高浜発電所 4号機  
原子炉自動停止について  
(3月7日公開会合でのご指摘事項への対応方針)

2023年3月9日

## ● ご指摘事項

## ● 対応方針

1本挿入時のN I S 挙動解析結果

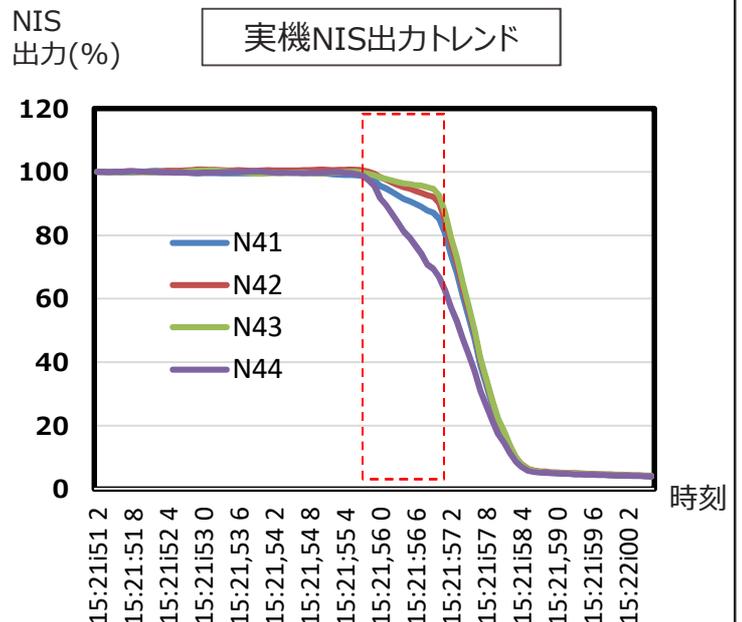
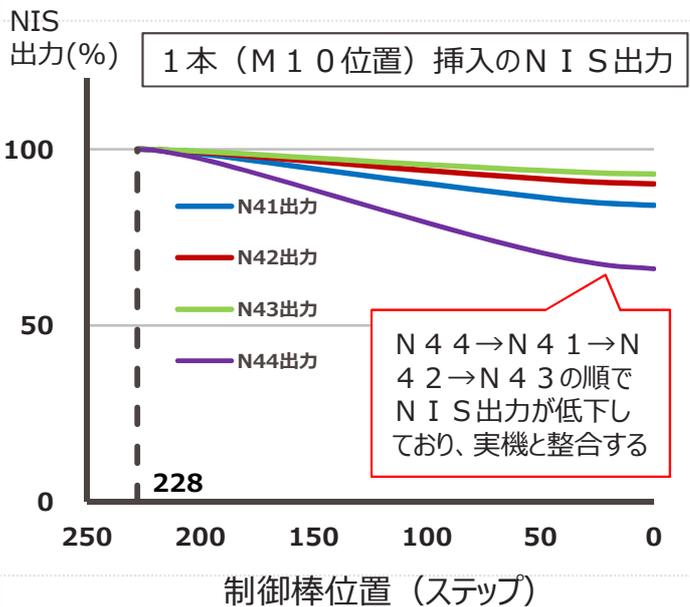
制御バンクBグループ2の4本を対象に、単独または複数の組合せで 20ステップずつ 炉心に挿入した場合の解析を行い、N I Sの挙動が実機と整合するものを確認した。

その結果、炉心M 1 0 位置の制御棒が挿入された場合、実機と同様に N 4 4 → N 4 1 → N 4 2 → N 4 3 の順でNIS出力が低下することを確認した。

なお、解析の炉心モデルは、高浜発電所4号機第25サイクルの燃料装荷パターンで、原子炉自動停止直前までの燃焼度変化を解析により反映した出力分布としている。

2 本同時挿入時のN I S 挙動解析結果

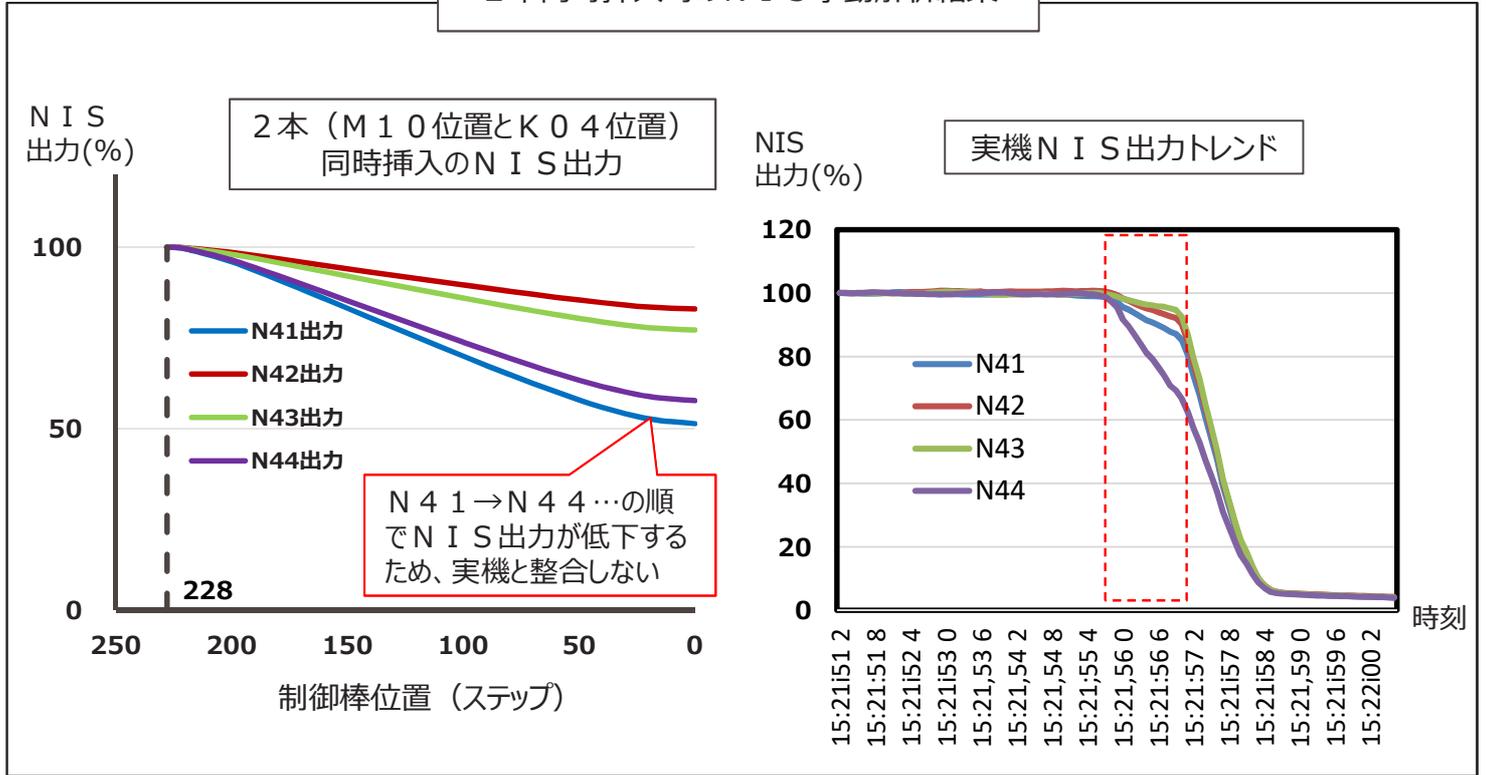
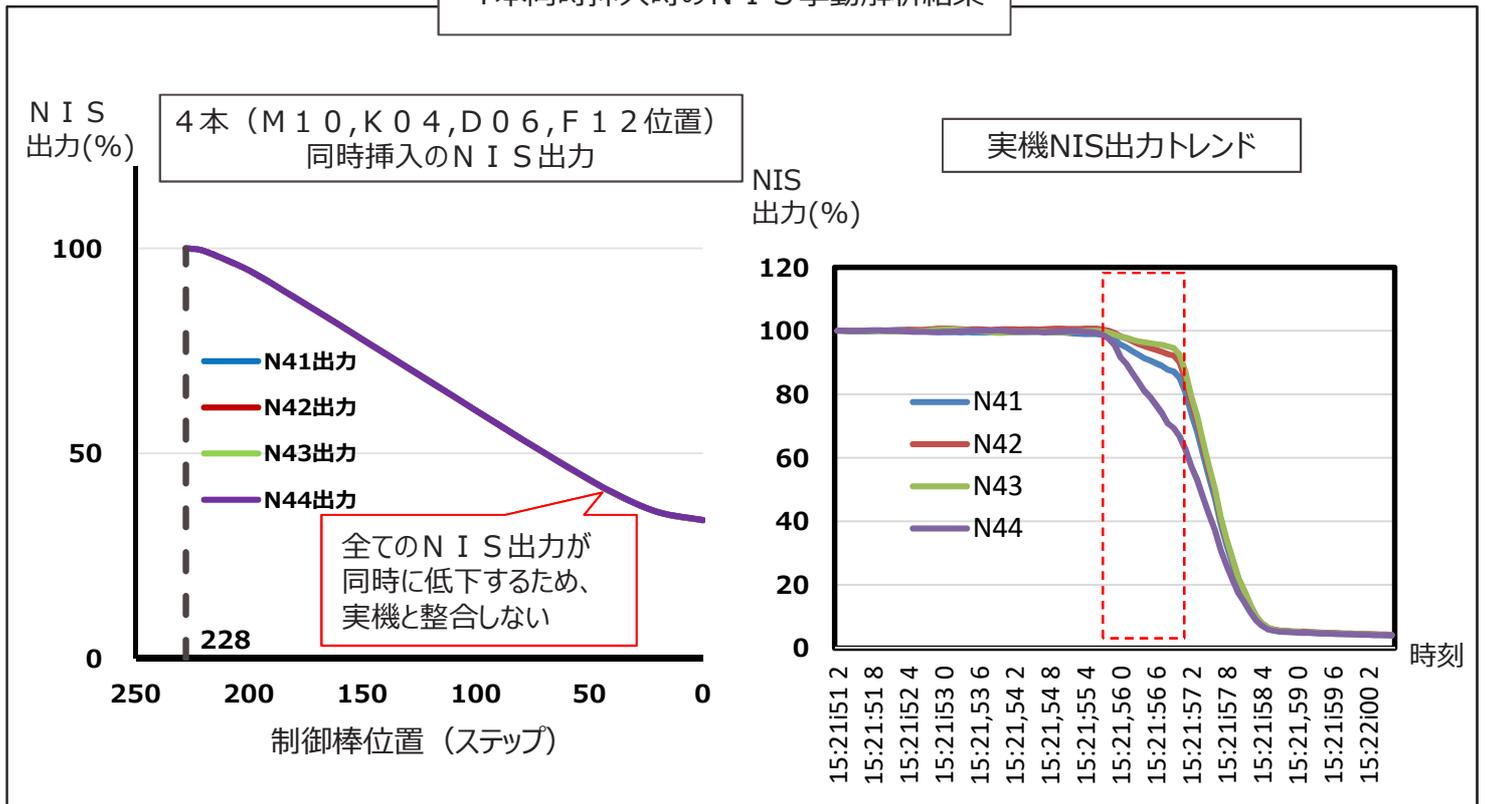
炉心M 1 0 位置と同じ制御バンクB、グループ2について、2 本同時挿入および4 本同時挿入の場合の解析を行った結果、N I S の挙動が実機とは異なることを確認した。

1本挿入時 ( M 1 0 位置 ) の時刻歴解析結果

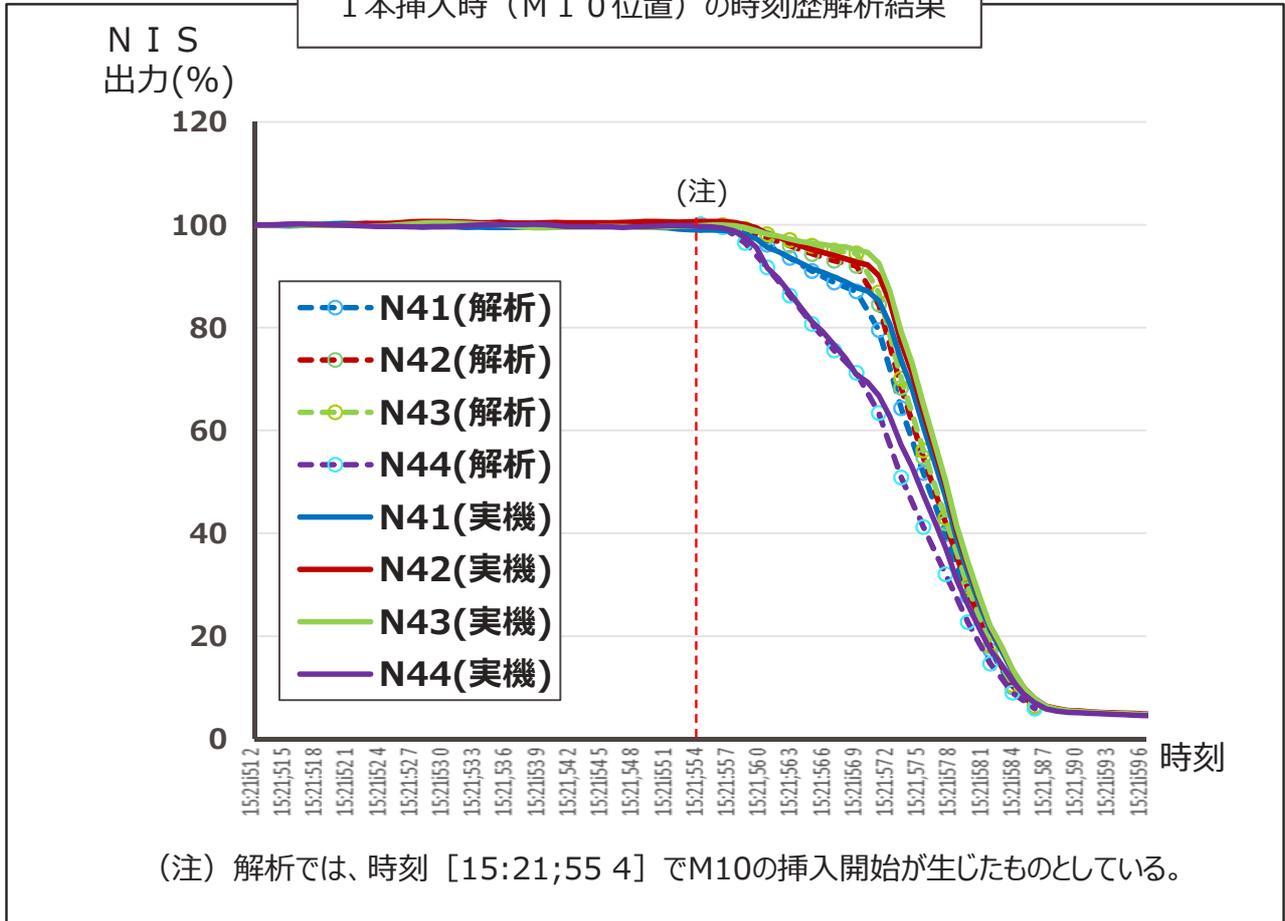
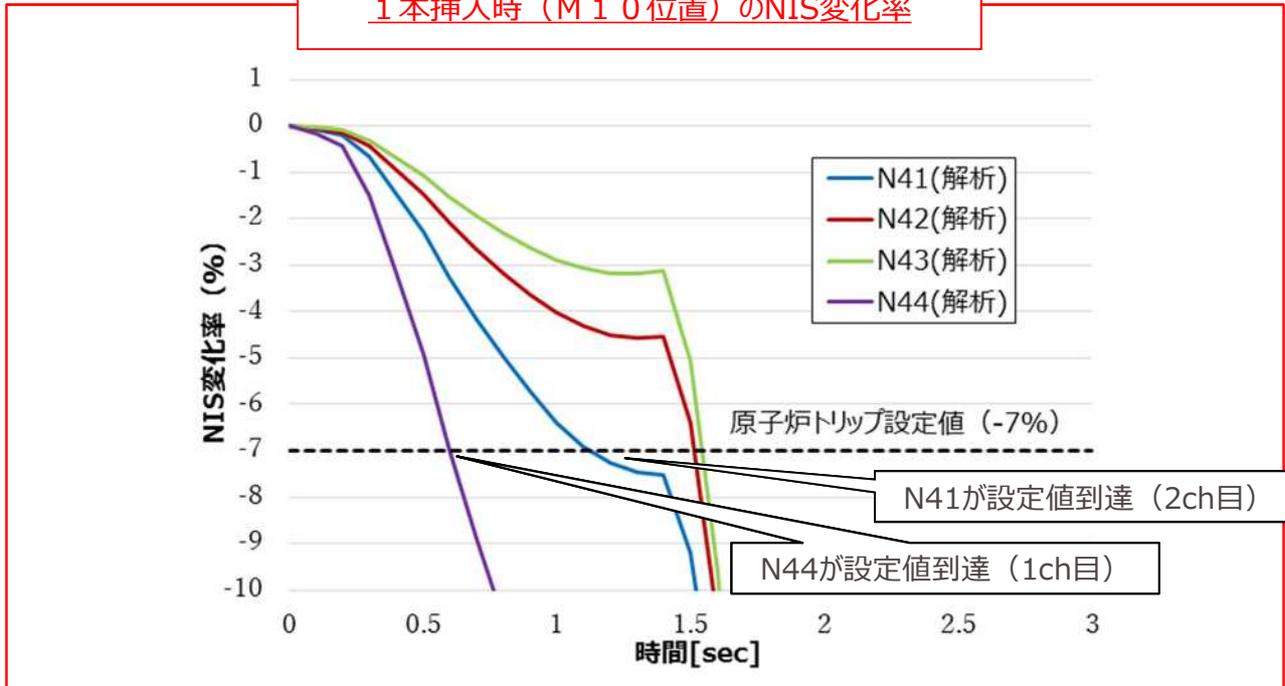
M 1 0 位置の制御棒が落下した想定で時刻歴解析を行った結果と、実機の N I S 出力とを比較したもの、ならびに N I S 変化率を下図に示す。 2チャンネル目の N I S 変化率が原子炉トリップ設定値に到達した後、M 1 0 位置以外の全制御棒が落下する前提で解析を行った。

N I S の変化傾向は一致しており、M 1 0 位置の制御棒が挿入されたと推定した。

N 0 9 位置 1 本落下時の時刻歴解析結果

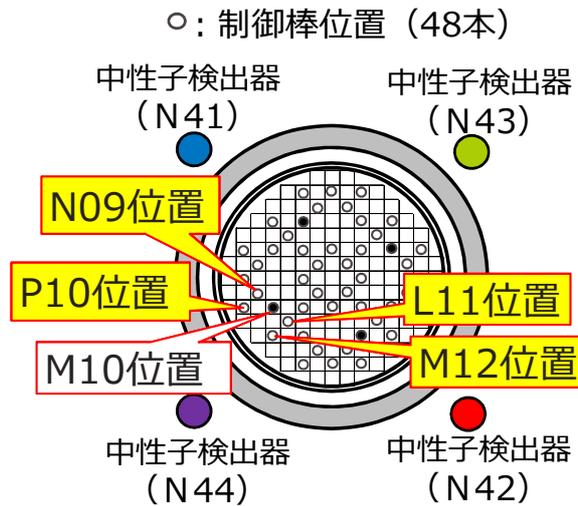
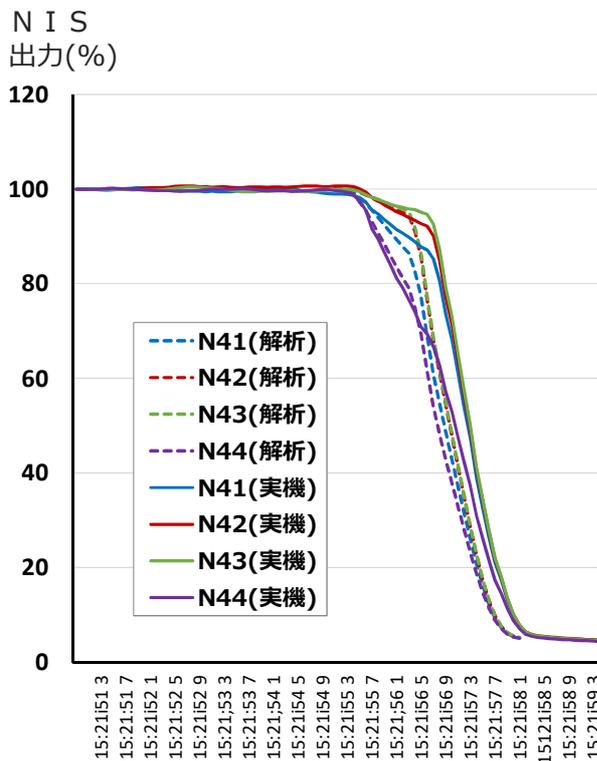
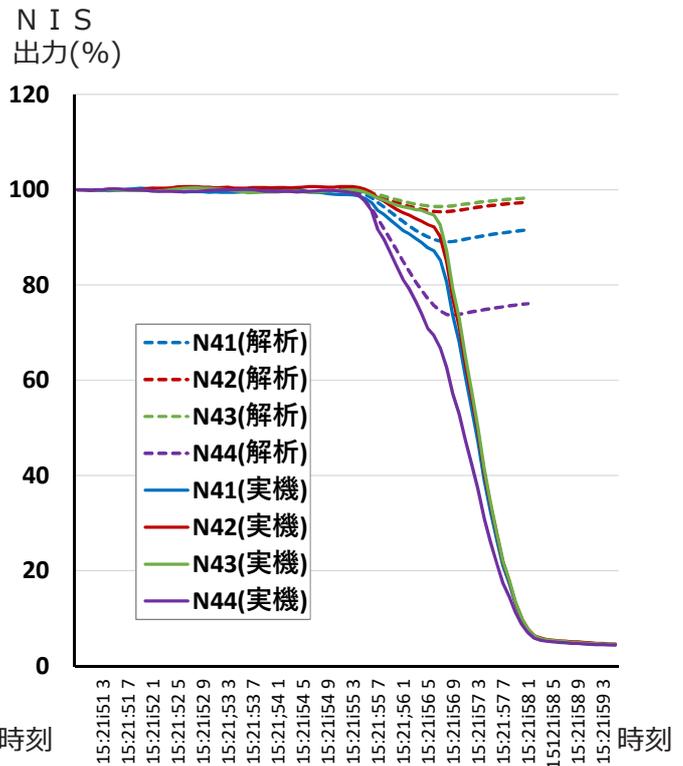
参照解析として、M 1 0 位置近傍のN 0 9、P 1 0、L 1 1、M 1 2 位置の制御棒が1本落下した想定で時刻歴解析を行った結果と、実機のN I S出力とを比較したものを以下に示す。

いずれの場合も、実機のN I S出力と変化傾向が異なっており、N 0 9位置落下の場合以外は、原子炉トリップには至らない（2チャンネル目のN I S変化率が7%減に達しない）結果となった。

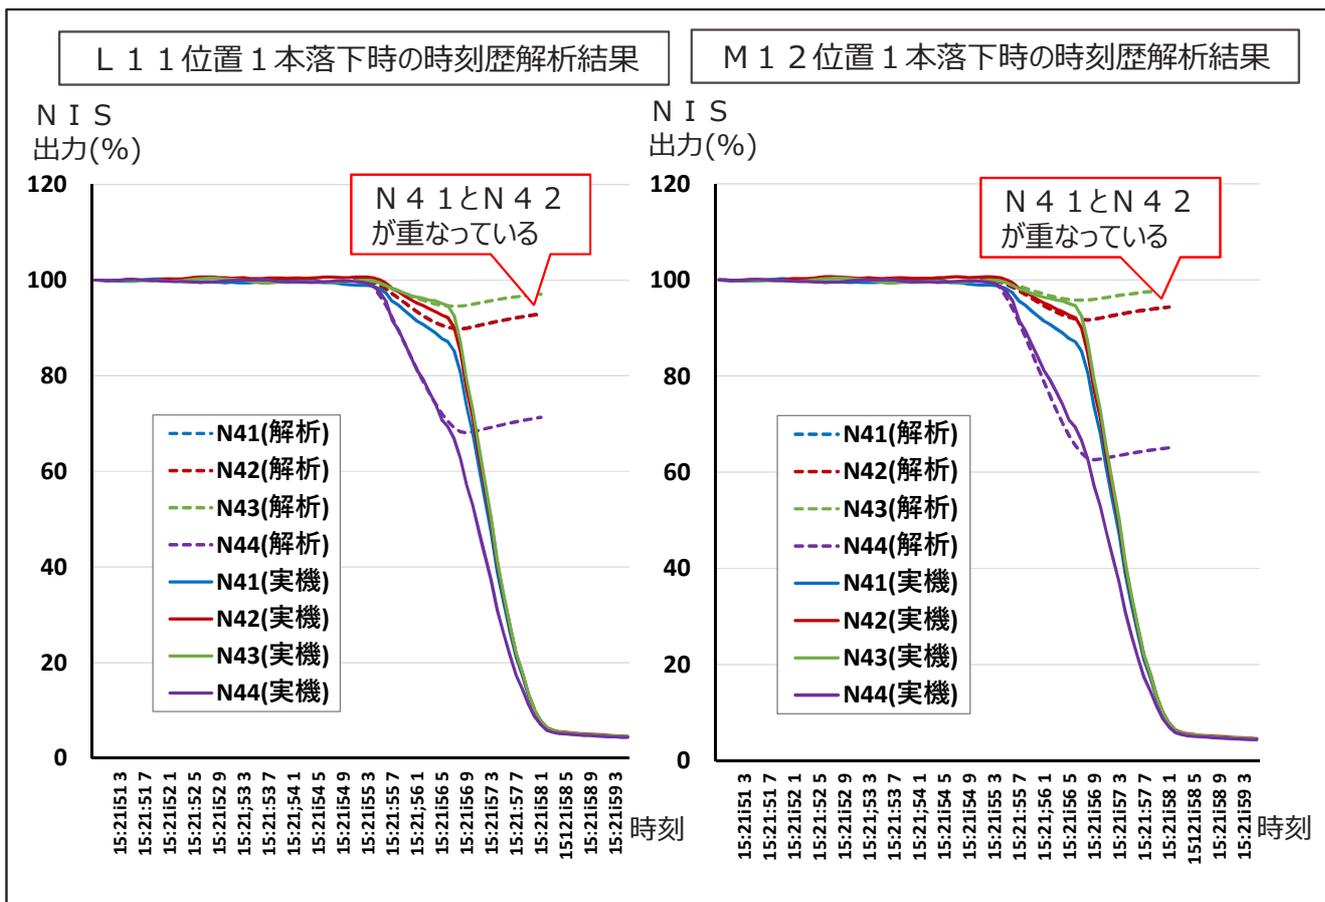
また、M 1 0 位置に加えて同じ 2 B D のパワーキャビネットで制御する J 0 9 または K 1 0 位置の制御棒が同時に挿入された想定で時刻歴解析を行った結果と、実機の N I S 出力とを比較したものを以下に示す。

いずれの場合も、実機の N I S 出力と変化傾向が異なっている。
